Pismo: NA/P/195/2020

WYJAŚNIENIA TREŚCI SPECYFIKACJI ISTOTNYCH WARUNKÓW ZAMÓWIENIA

Dotyczy: postępowania o udzielenie zamówienia publicznego, prowadzonego w trybie przetargu nieograniczonego na **"Remont pomieszczenia B200 w budynku "B" Politechniki Rzeszowskiej."** – znak sprawy **NA/P/195/2020**.

Stół laboratoryjny do modernizacji

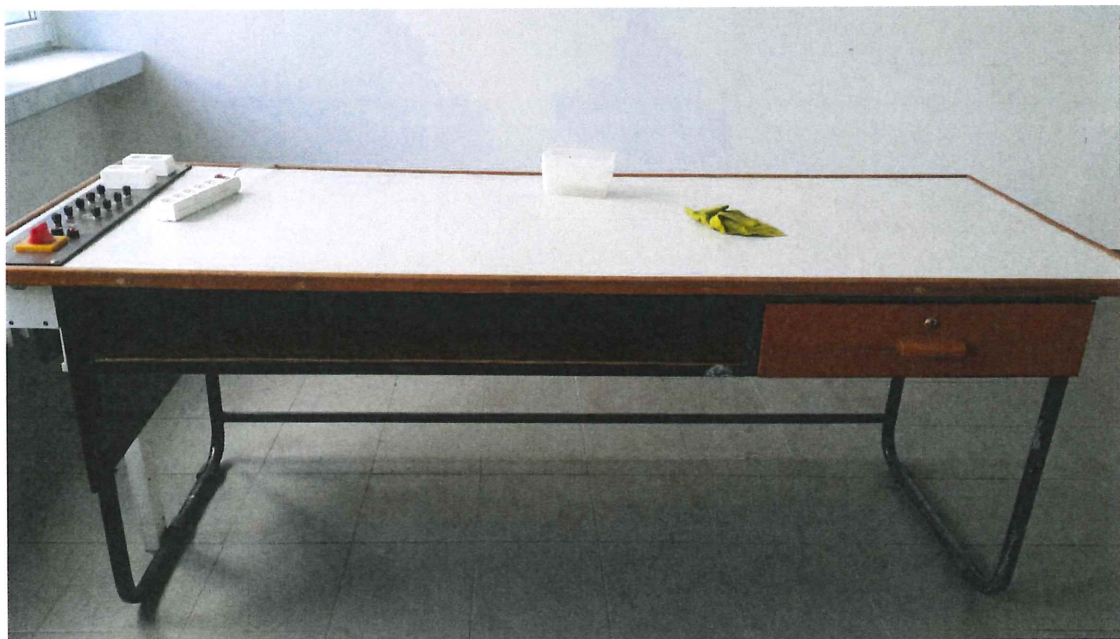
Zwracamy się z uprzejmą prośbą o bliższe sprecyzowanie punktu dotyczącego modernizacji stołów laboratoryjnych.

W opisie podana jest tylko grubość blatu.

Brak jest jednak wymiarów tego stołu oraz pozostałych wymiarów takich jak :

- obicia boczne
- oraz szczegółów dotyczących szuflady

Zamawiający umieszcza na stronie opis stołów.

Wymiary blatu: 80x220 cm, grubości 36 mm, krawędzie wzmocnione tworzywem nieprzewodzącym prądu elektrycznego.

Widok z przodu

Wymiary szuflady zewnętrzne (jak na zdjęciu poniżej):

- szerokość ok. 60 cm
- wysokość ok. 13 cm
- głębokość ok. 65 cm

Wewnątrz szuflady o wymiarze 55x63cm należy zamontować 3 wzdłużne oraz dwie poprzeczne przegródki dzielące szufladę na 12 części, obok szuflady półka (jak na zdjęciu poniżej).
